応用試験棟のフード及び連続溶解試験設備に関する記載の見直しについて

応用試験棟の管理区域給排気系統に関する記載の見直しについて

安全管理棟に関する記載の見直しについて

計測機器校正室の図面に関する記載の見直しについて

図9-2-3 廃液系統図

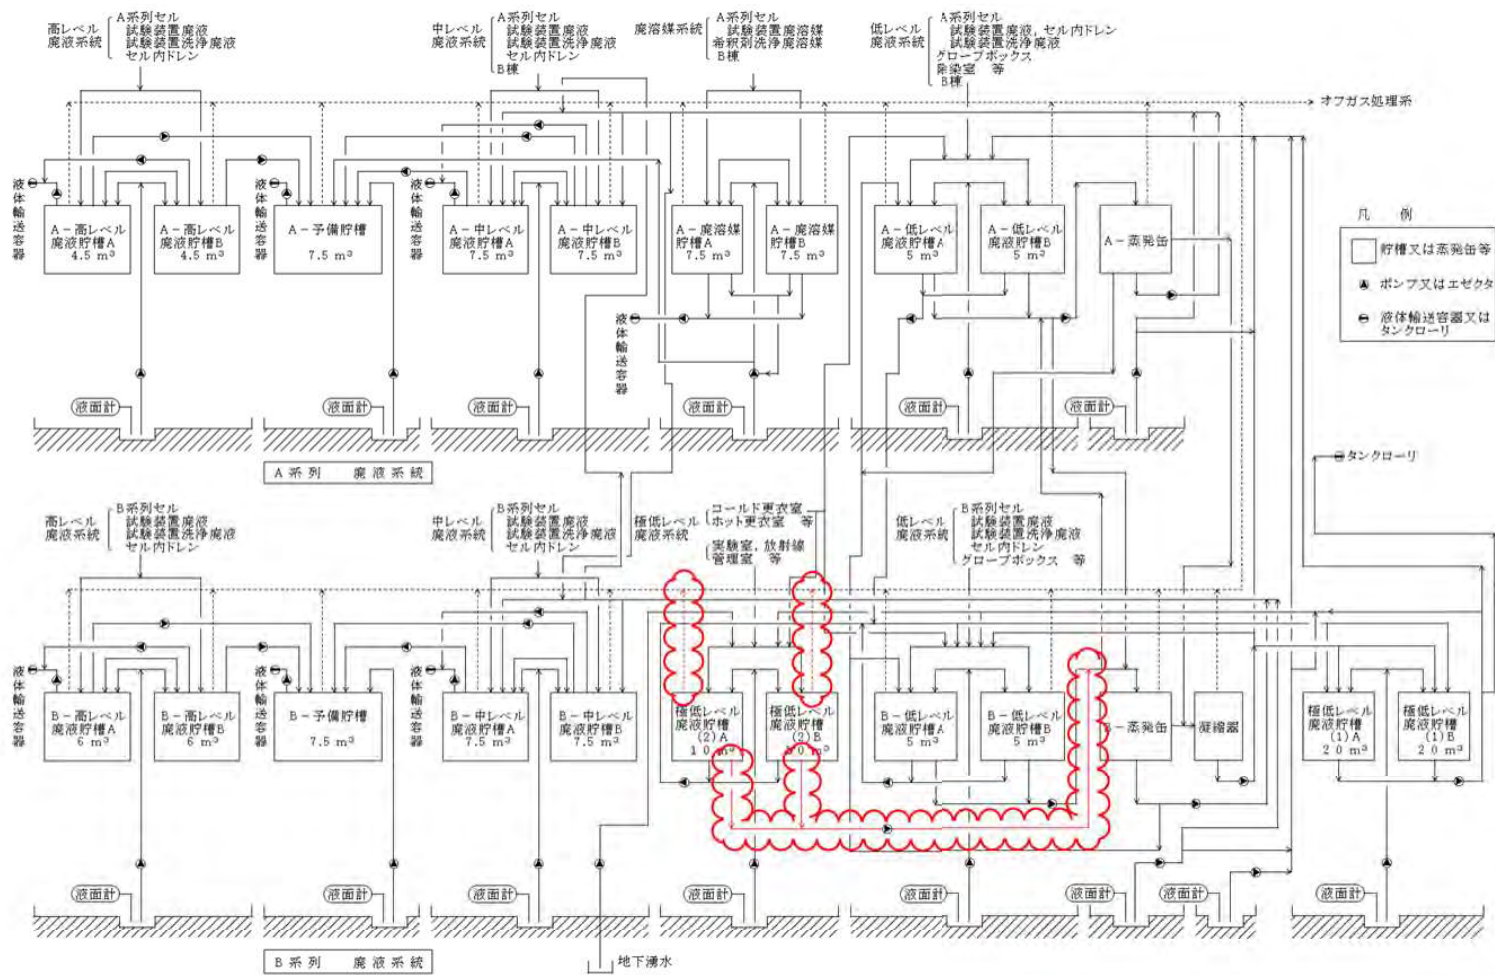
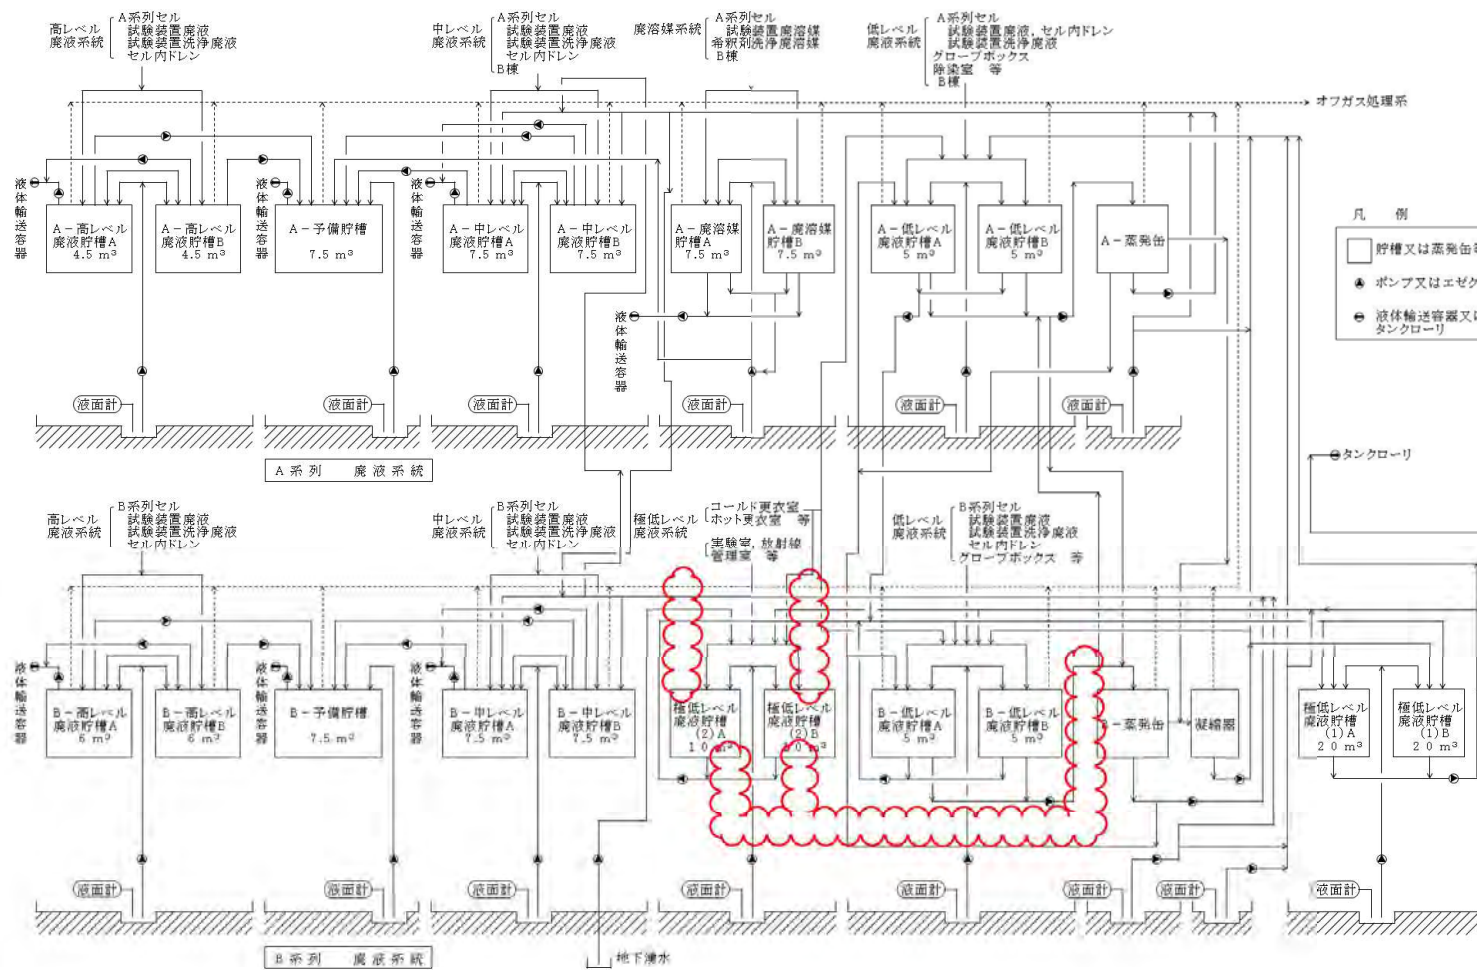
5.1 極低レベル廃液貯槽（2）のオフガス系統の削除

極低レベル廃液貯槽（2）は、管理区域内のエジェクタなどで使用する蒸気の凝縮水や、更衣室やトイレの手洗い排水など、セル、グローブボックス等以外の管理区域内で発生する排水を貯留するための設備であり、ほとんど放射性物質を含まずオフガスが発生しないため、オフガス系統がなくても影響がない。

当該貯槽は、廃棄施設の一部として、「使用施設等の位置、構造及び設備の基準に関する規則」第24条に対する適合性を要求される設備ではあるが、廃液貯槽のオフガス系統についての安全上の要求はないため、現行の許可における安全評価において当該系統の能力を考慮した評価を行っていない。また、修正前後で当該貯槽に影響はなく、廃液系統図以外で変更するものではないことから、修正後においても安全上の問題はないと判断している。

5.2 極低レベル廃液貯槽（2）からの送液経路の見直し

極低レベル廃液貯槽（2）には、前述のとおりほとんど放射性物質を含まない廃液であるため、基準（ $3 \times 10^{-3} \text{Bq/cm}^3$ ）を超えない廃液を貯留するが、万が一に備えてレベルチェックを行い、基準を超える廃液は蒸発缶へ移送し、蒸発処理により凝縮水を極低レベル廃液貯槽（1）へ、濃縮液を中レベル廃液貯槽へ移送する。

現行の許可では放射能濃度のレベルチェックで基準を超える廃液は直接蒸発缶へ移送する経路になっているが、現物は一旦低レベル廃液貯槽へ移送し、さらにレベルチェックを行ったうえで基準を超える廃液を蒸発缶へ移送する経路となっている。そのため、極低レベル廃液貯槽（2）から基準を超える廃液が新たに低レベル廃液貯槽に移送されることになるが、現行において低レベル廃液貯槽は基準を超える廃液を貯槽しているため、低レベル廃液貯槽に貯留する廃液の放射能濃度を変更するものではない。また、修正前後において放射能濃度のレベルチェックを行い、基準を超えるものを低レベル廃液として蒸発缶処理を行い、中レベル廃液と極低レベル廃液に分割することに変更はない。

する規則」第 24 条に対する適合性を要求される設備であり、蒸発缶による廃液処理は「水中の放射性物質の濃度を低減できるよう、使用施設等において発生する放射性廃棄物を処理する能力」を担保するものであるが、修正に係る配管については、建設当時の通水試験で水がもれないことを確認しており、材質も既許可であるステンレス鋼に変更はなく、「排水設備は、排液がもれにくい構造とし、排液が浸透しにくく、かつ腐食しにくい材料を用いること」を満足することから安全上の問題はないと判断している。

図2 変更許可申請前後の図面（本文図面 図7-3-1）左：申請前 右：申請後

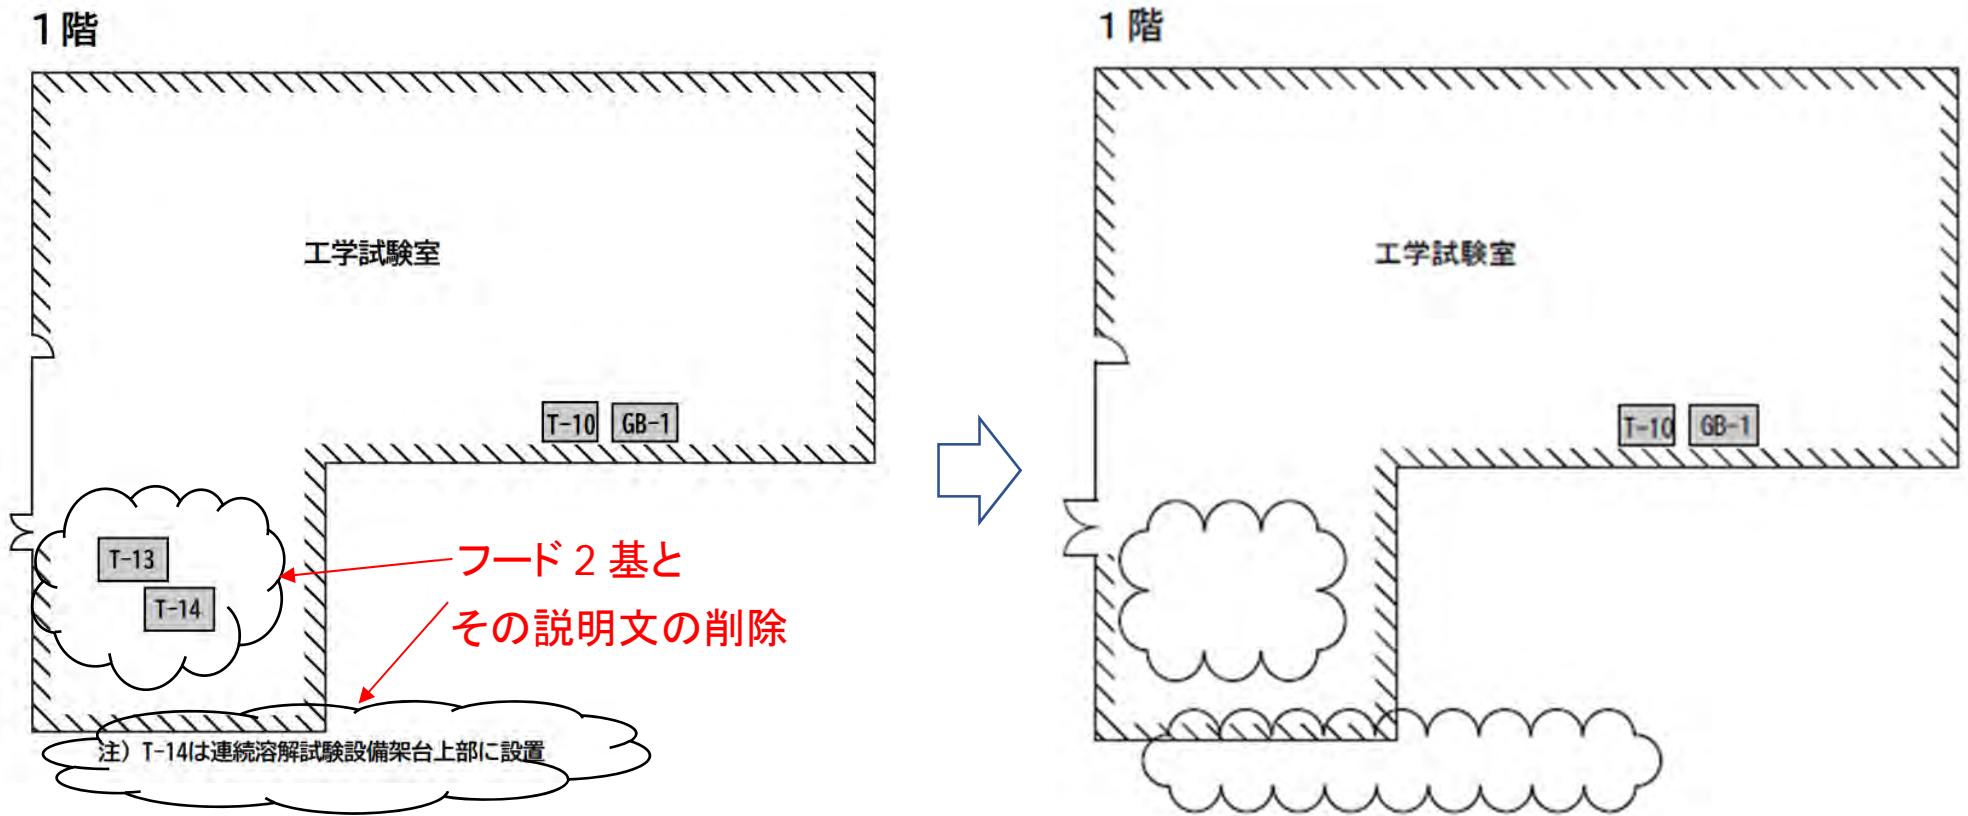
(1) フードの削除（図面）

- 本文図面 図 7-3-1 「フード等配置図」において、連続溶解試験設備の一部であるフード 2 基を削除する。

た。そのため、記載はあるものの設備の設置は出来ておらず、安全機能がない設備でもあることから、本設備を削除しても、安全上に影響はないものである。

図9-1-2 管理区域給排気系統図

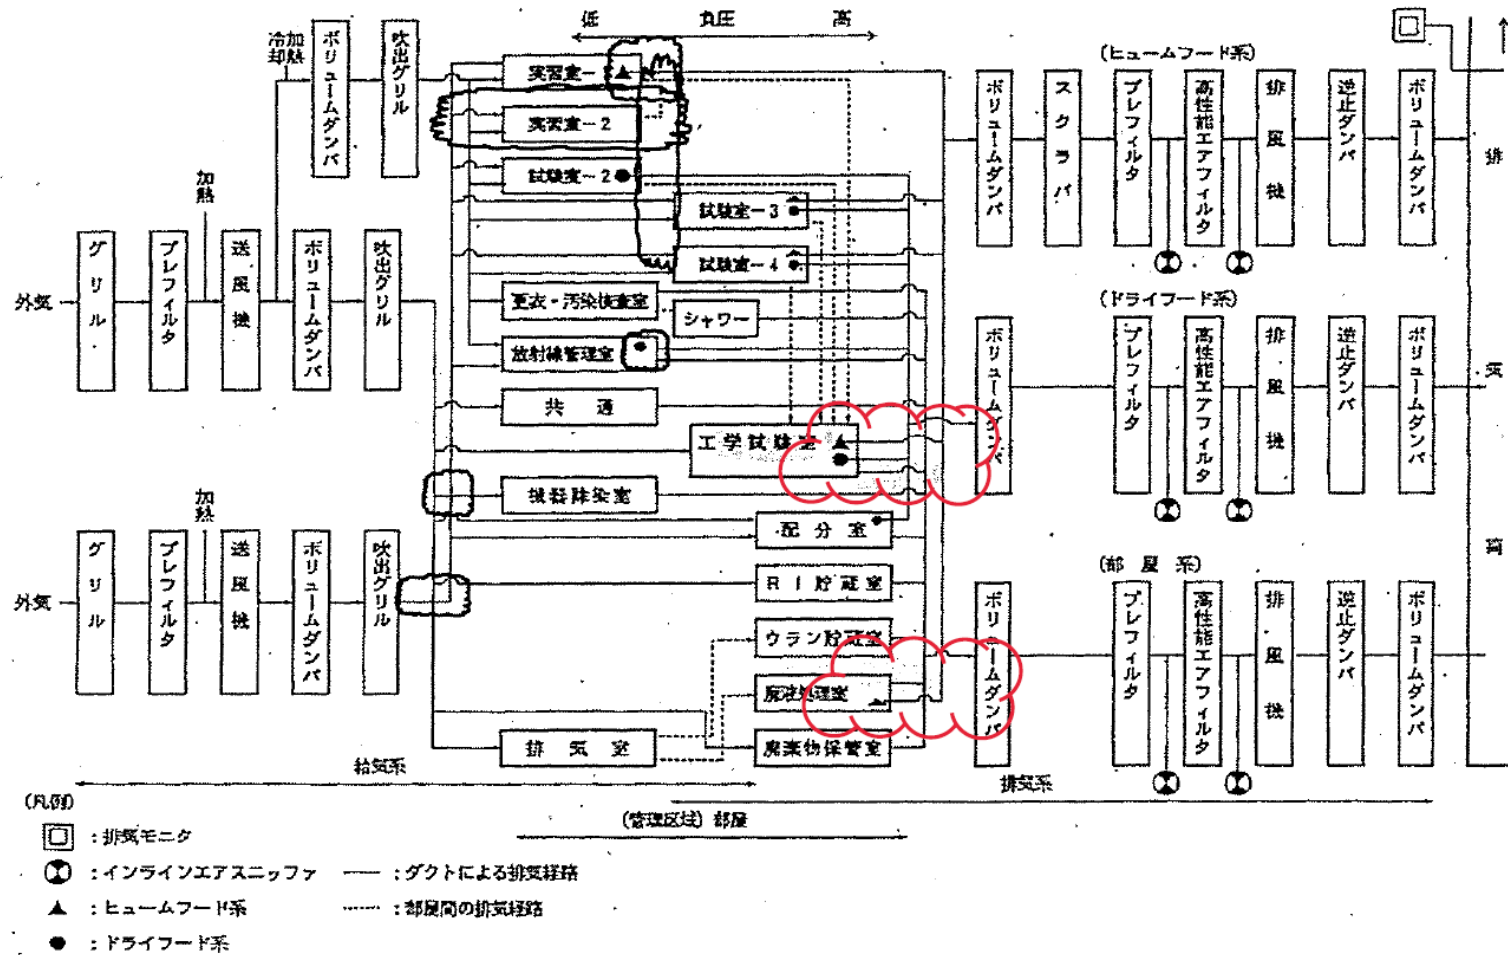
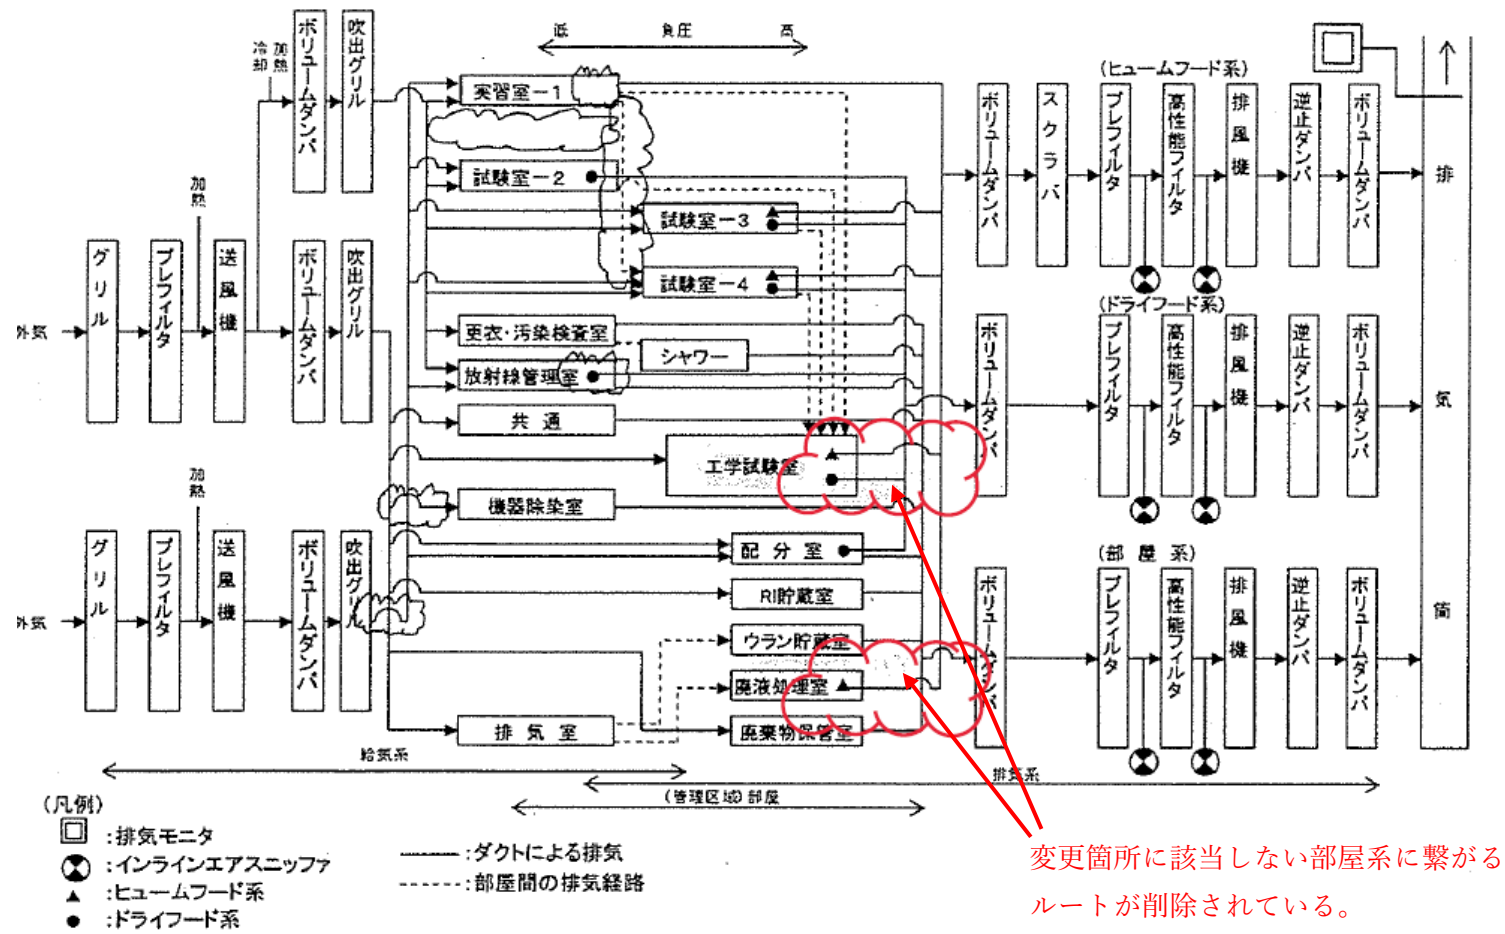
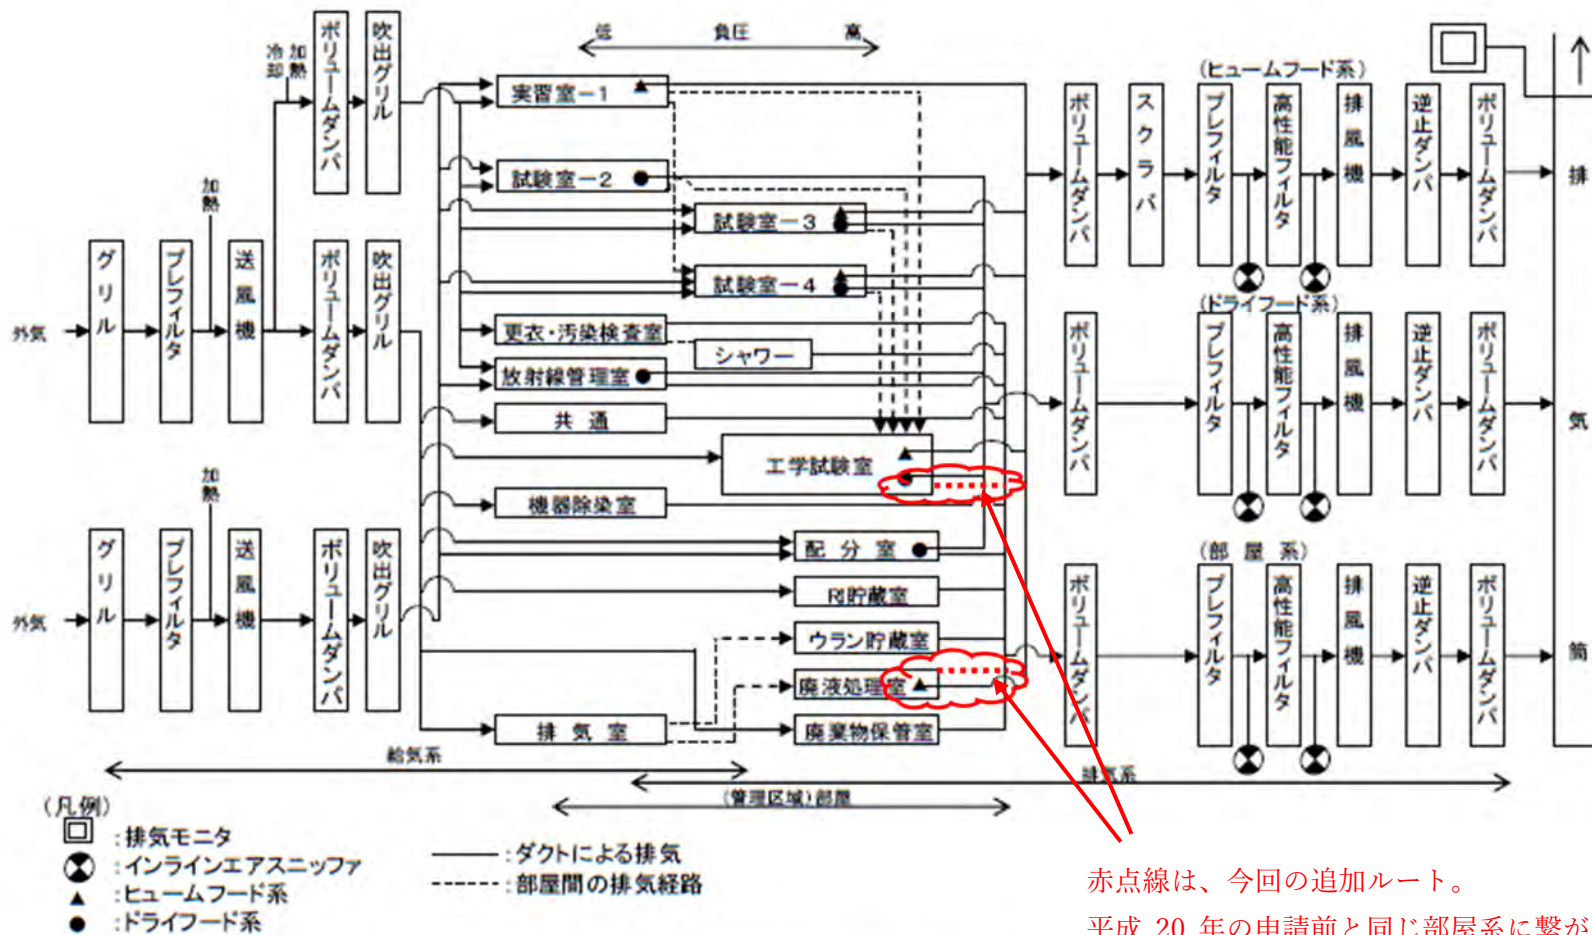
（1）排気系統ルートの追加

- 本文図面 図9-1-2 「管理区域給排気系統図」において、現状使用している一部の部屋系排気系統ルートに抜けがあったため追加する。

赤点線は、今回の追加ルート。
平成 20 年の申請前と同じ部屋系に繋がる
ルートを追加。

当該ルートは、平成20年の申請以前には記載されており、現状、各部屋の負圧管理のために使用、管理している排気系統を図面上に追加する変更であることから、この追加により排気設備の仕様等に影響を与えることはなく、安全上に影響はない。

図7-1-2 洗濯場2階平面図

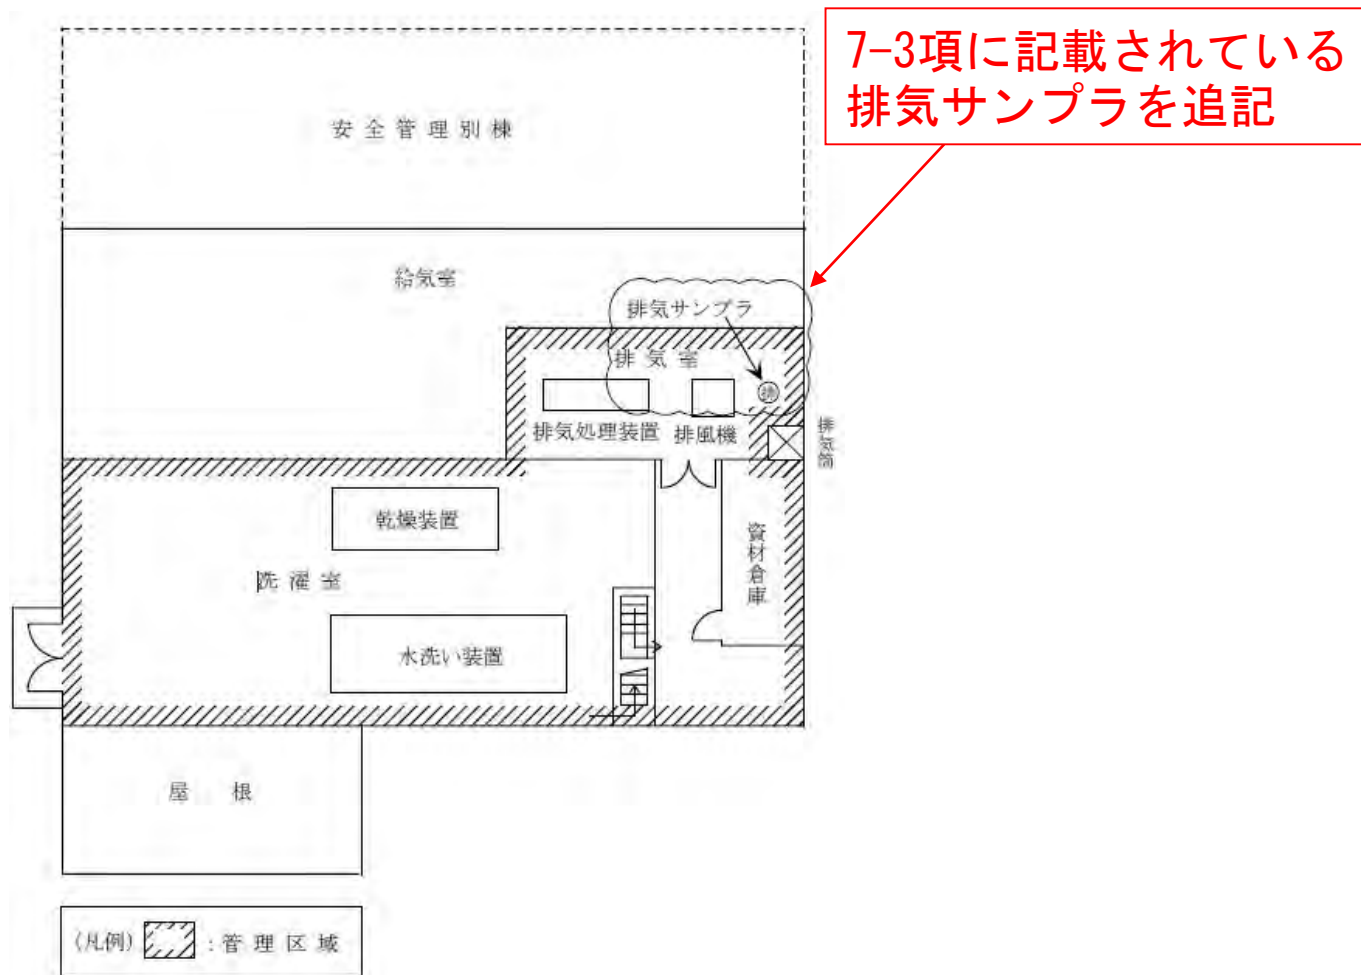
②排気サンプラ設置場所の明確化

- ・ 7-3項に記載されている既設排気サンプラを実際の設置位置関係に合わせ、「図7-1-2 洗濯場2階平面図」に記載する。
- ・ 排気サンプラの記載は、7-3項の使用施設の設備の放射線管理機器として記載があるが、当該機器の位置を示す記載が無かったため図面に設置位置を追記するものである。当該機器を図面に追記しても、使用施設等の位置、構造及び設備の基準に対する適合性に**問題**はなく、安全性に影響はない。
